Note inerenti il riconoscimento della qualifica R1 all'impianto di incenerimento ACCAM di Busto Arsizio nell'ambito del procedimento di riesame della AIA

Per l'importanza che assume tale riconoscimento nell'ambito della normativa vigente (art. 35 Legge 11 novembre 2014 n. 164) anche in relazione alla discussione in atto, tra i soci consortili, sul futuro della società ACCAM, dell'impianto di incenerimento e della gestione dei rifiuti nell'area di riferimento, si ritiene necessario mettere all'attenzione degli enti competenti al rilascio dell'atto di riesame della AIA alcune considerazioni in merito alle modalità del suddetto riconoscimento sotto il profilo tecnico-normativo.

Anche se sintetico si farà riferimento allo schema di flusso (figura 3.3 del documento citato) che si riproduce per comodità.

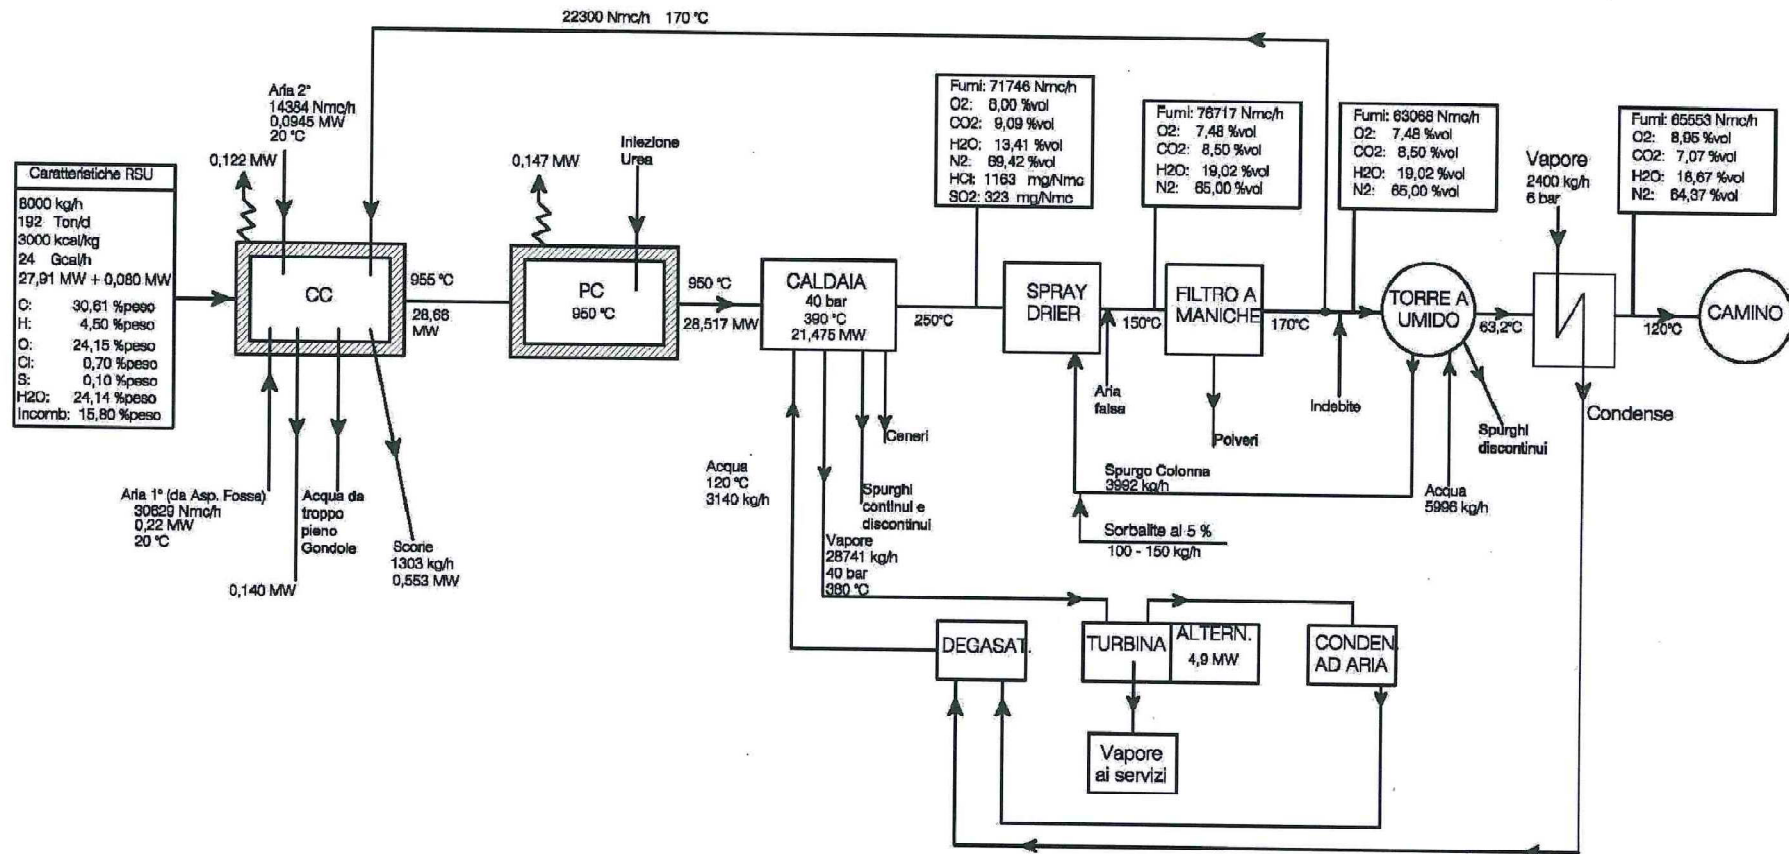
Nello schema di flusso sopra riportato l’indicazione è invece di 20 °C.

In merito alla portata indicata rispetto a quella progettuale (v. flusso di massa) pari a 30.629 Nmc/h per linea (riferita a un flusso di rifiuti per ogni linea di 8.000 kg/h e un p.c.i. di 3.000 kcal/kg) dovremmo trovare un valore teorico di 52.250 Nmc/h di aria primaria per un flusso di 14.124 kg/h (due linee complessive) pur con un p.c.i. di riferimento (3.000 kcal/kg) vicino a quello ottenuto dal calcolo indiretto (2.898 kcal/kg).

Un maggior fabbisogno di aria primaria rispetto al “teorico” (ma la figura con il flusso di massa si presuma sia stata realizzata tenendo conto di valori reali) fa supporre un p.c.i. maggiore (di 100/200 kcal/kg) rispetto a quello poi risultante dal calcolo.

Anche in questo caso si rileva che la portata di aria secondaria (una linea) indicata nel flusso di massa è pari a 14.384 Nmc/h, riparametrato sulla quantità di rifiuti di 14.124 kg/h il valore sarebbe alquanto più elevato ovvero 24.537 Nmc/h (31.456 kg/h, su due linee) in luogo del valore adottato di 11.456,53Nmc/h (si precisa, come visibile nel flusso di massa che il ricircolo fumi era già adottato al momento della domanda di rinnovo della AIA).

Il diagramma del flusso di massa presenta anche in questo caso un valore differente (28.741 kg/h di vapore per linea a 40 bar e 380 °C peraltro ben differente da quello dichiarato e riportato nella AIA vigente ovvero 32.000 kg/h per linea). Ma la principale differenza tra il diagramma e quanto

riportato nella relazione 23.06.2015 è rappresentato dalla acqua di alimento ivi indicata in 3.140 kg/h a 120 °C anziché 59.092,60 kg/h a 130 °C. In realtà il valore di acqua di alimento presentato nel diagramma rappresenta esclusivamente l'acqua di alimentazione della caldaia per la produzione del vapore derivante dalle condense ricadenti dal sistema di riscaldamento fumi prima della loro emissione (aspetto su cui si tornerà parlando del parametro Ep) pertanto il diagramma appare incompleto e non permette un confronto. Per quanto sopra si adotta solo il valore ricalcolato dai parametri indicati nella relazione 23.06.2015 con la correzione dovuta al ricalcolo della formula indicata nella relazione (peraltro non scritta correttamente per la mancanza di una parentesi quadra).

Nel diagramma di flusso viene inoltre riportato un valore di 22.300 Nmc/h per linea a 170 °C, riparametrati su 14.124 kg/h di rifiuti alimentati fanno (due linee) 38.041,8 Nmc/h **ovvero 1.988.239 kcal/h.**

Adottando il valore di 52.250 Nmc/h (66.984 kg/h) unitamente alla temperatura iniziale dell’aria di 11°C, l’apporto calorico (A1) **diventa 2.191.598 kcal/h.**

Adottando questo valore di immissione d’aria unitamente alla temperatura iniziale di 11 °C l’apporto calorico dell’aria secondaria **diventa 23.215 kcal/h.**
